DODATEK Č.2 SMLOUVY O DÍLO

„Oprava komunikace Ke Školce“

S:	256025	Dodatek č.2 - Oprava komunikace Ke Školce
O:	2	Měněpráce
R:	2	Měněpráce

ULICE KE ŠKOLCE

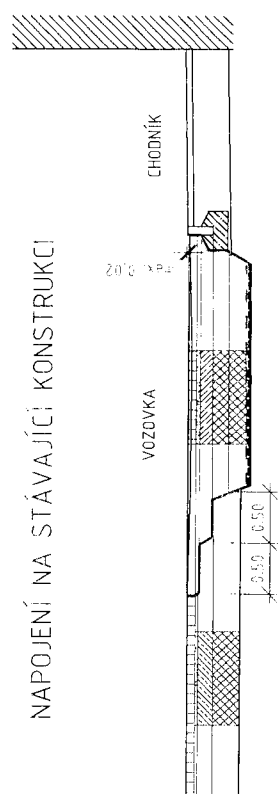
NÁVRH ÚPRAVY - TP170 - D1, D2 - Z - V - P - III - úpravená

cementobetonová dlažba	DL	80 mm
lože z dř. kam. drceního 4/8	L	30 mm
směs stmelená cementem	SC	150 mm
šterkodr ¹ fr. 0/63 mm, G	ŠD	50 mm
konstrukce vozovky celkem		420 mm
sahar - ŠD fr. 0/63 mm, G	ŠD	100 mm
geotextil ² Terrasat TriaX TX160		
šterkodr ¹ fr. 0/63 mm, G	ŠD	30 mm
celkem		550 mm

Skutečné provedení
